Modulo per la presentazione delle osservazioni per i piani/programmi/progetti sottoposti a procedimenti di valutazione ambientale di competenza statale

ID: Codice procedura (ID_VIP/ID_MATTM):10844

Impianto per la produzione di energia elettrica da fonte eolica, costituito da 6 aerogeneratori della potenza complessiva di 37,2 MW, un sistema di accumulo da 25 MW e relative opere connesse in località "Rempillo" nel comune di Pitigliano (GR).

TESTO DELLE OSSERVAZIONI

Immagine n. 4 Situazione di saturazione da impianti FER nella provincia di Viterbo. Non sono riportati gli impianti fotovoltaici e agrivoltaici che hanno inciso per buona parte nel cumulo di impianti FER per superare già nel 2023 gli obiettivi del PNIEC assegnati alla Regione Lazio per il 20230.

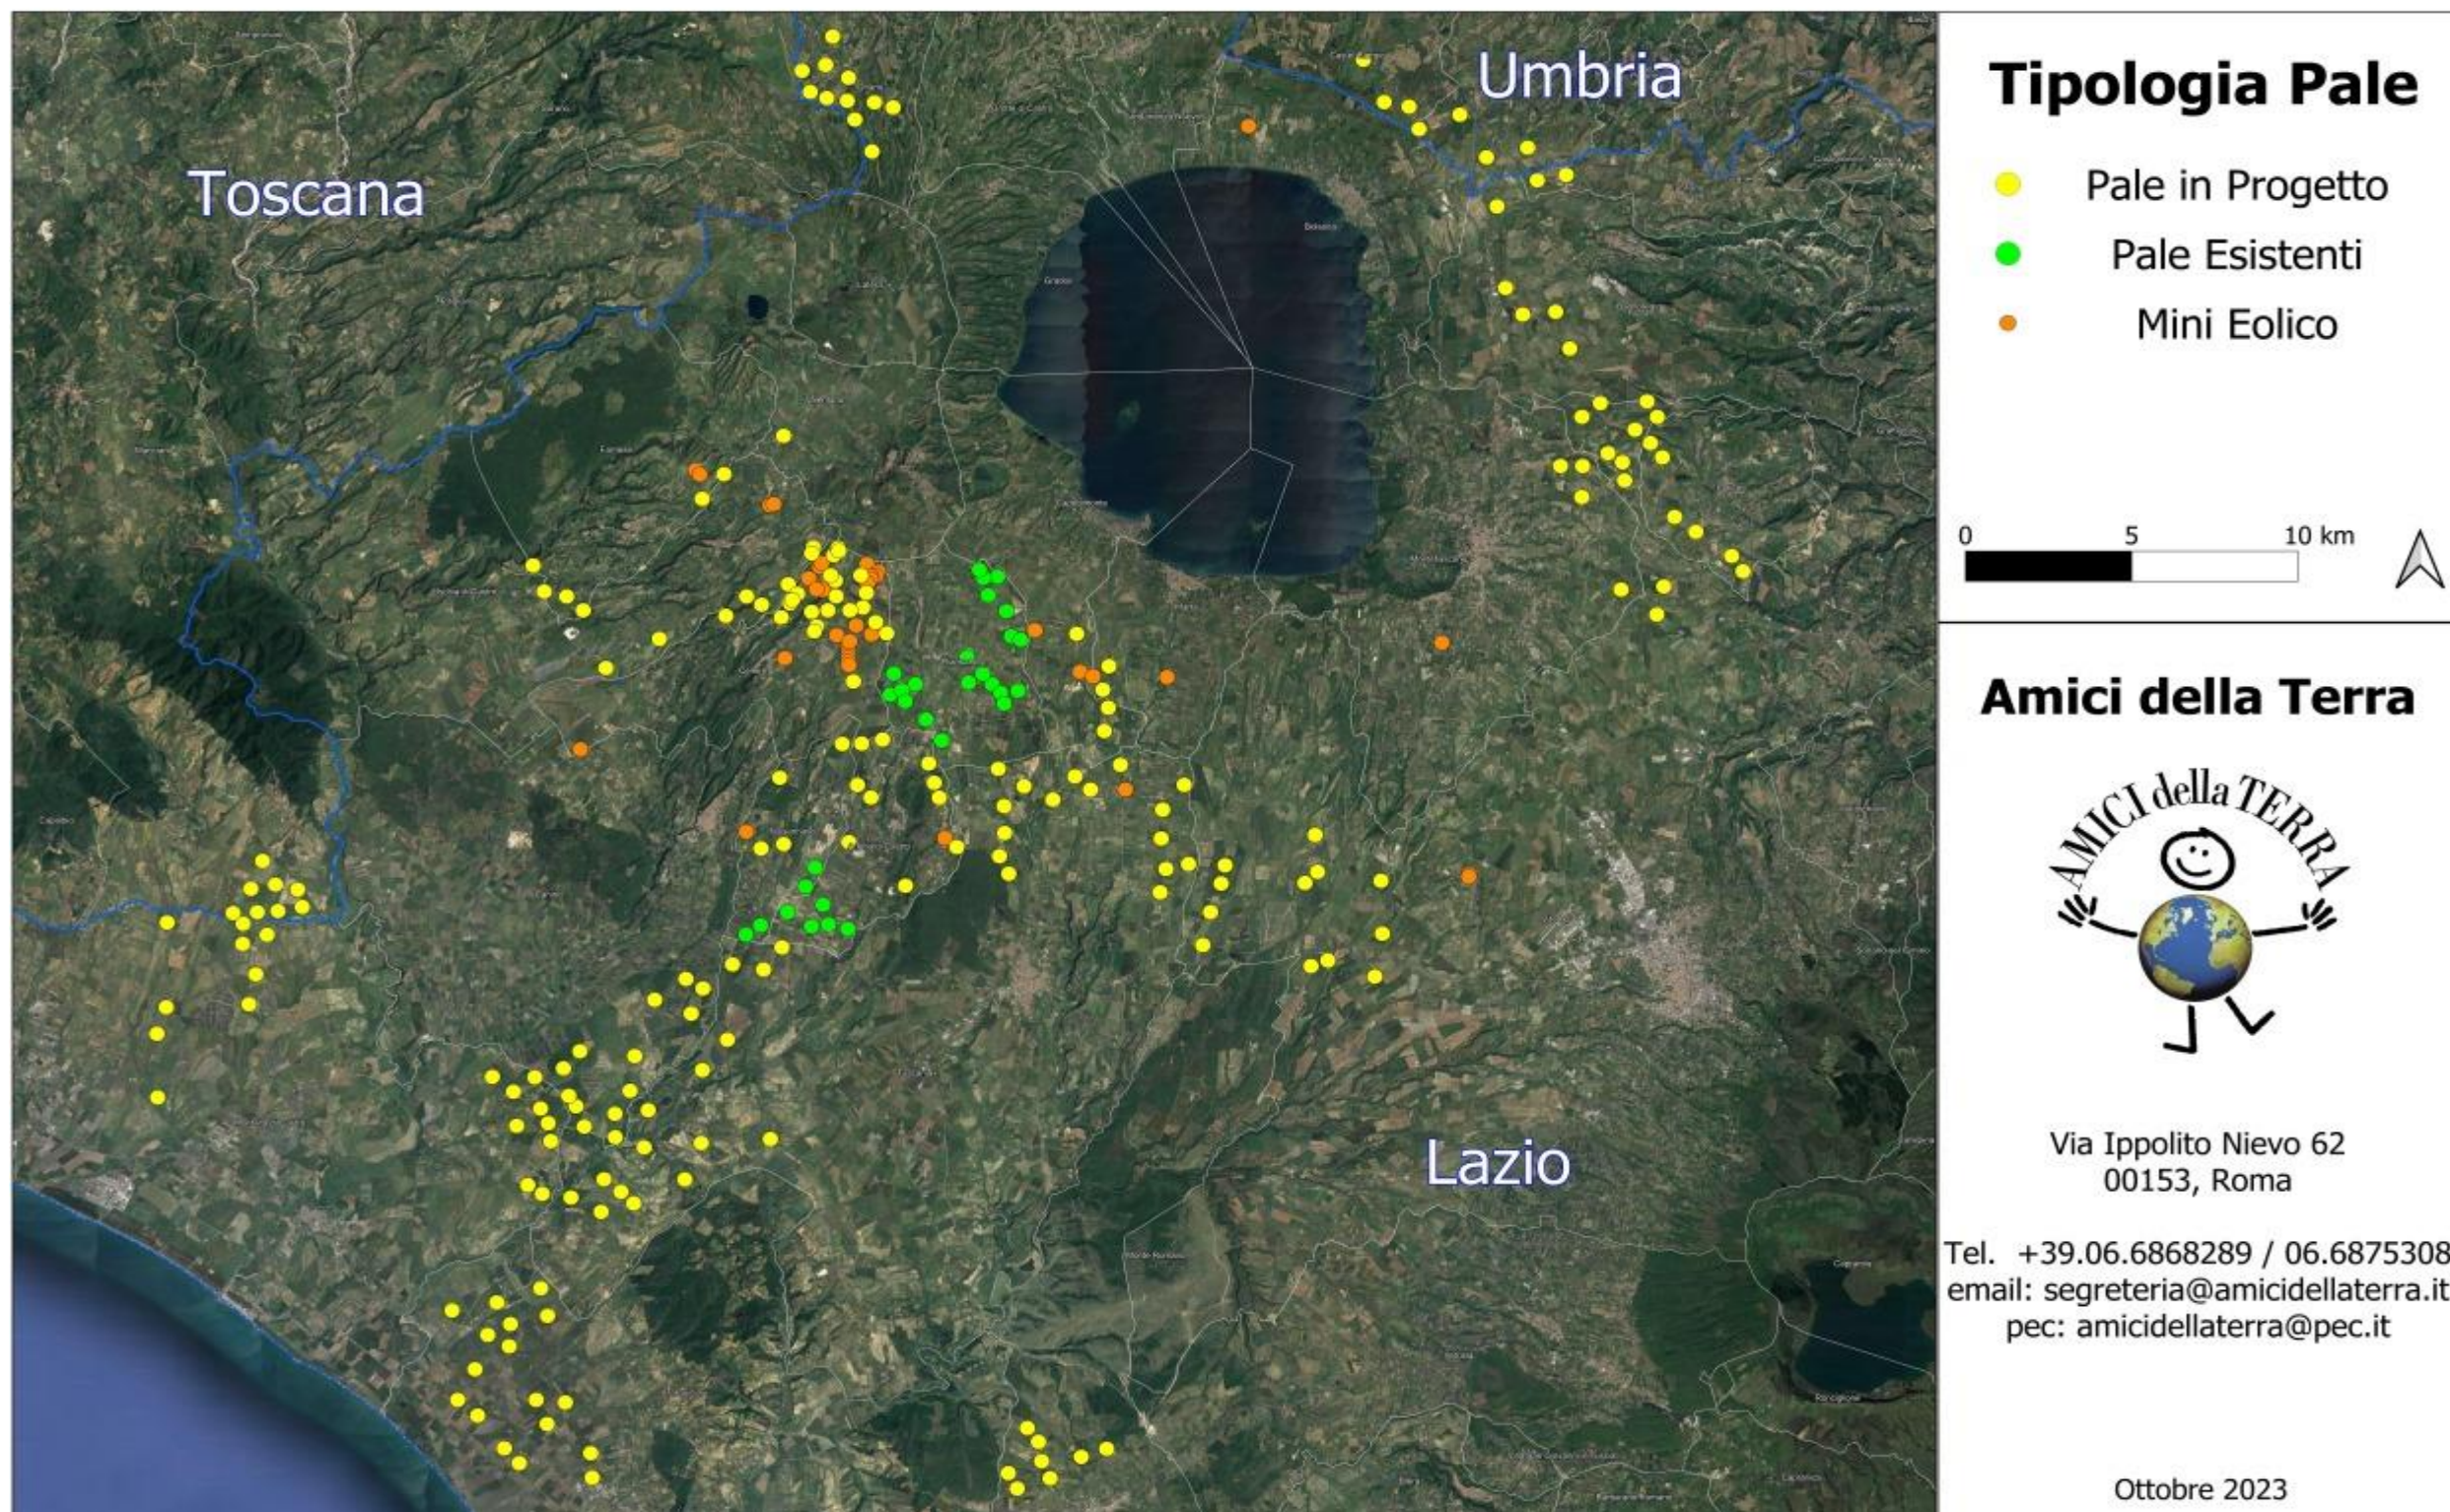
rappresenta una elevata criticità per la sostenibilità ambientale di ulteriori eventuali iniziative. L'impianto eolico "Rempillo" pur essendo "esterno al confine provinciale e regionale ma nelle sue immediate vicinanze (a soli 100 metri i primi due aerogeneratori) oltre ad impattare sul territorio e sulle economie di tre Comuni del Lazio (Farnese, Valentano e Latera) si trova nelle fasce di rispetto dei Beni di notevole interesse pubblico come si è evidenziate nelle Osservazioni nn. 1 e 2 e crea anche degli impatti negativi anche sui beni naturalistici come verrà dettagliato nell'Osservazione n. 4. Inoltre andrebbe a sommarsi al già enorme cumulo di impianti eolici e fotovoltaici e geotermici che già creano una elevata criticità ambientale nella provincia di Viterbo e interferiscono anche con il territorio toscano come si può vedere dalle immagini nn. 4 e 5 dell'Allegato n. 1.
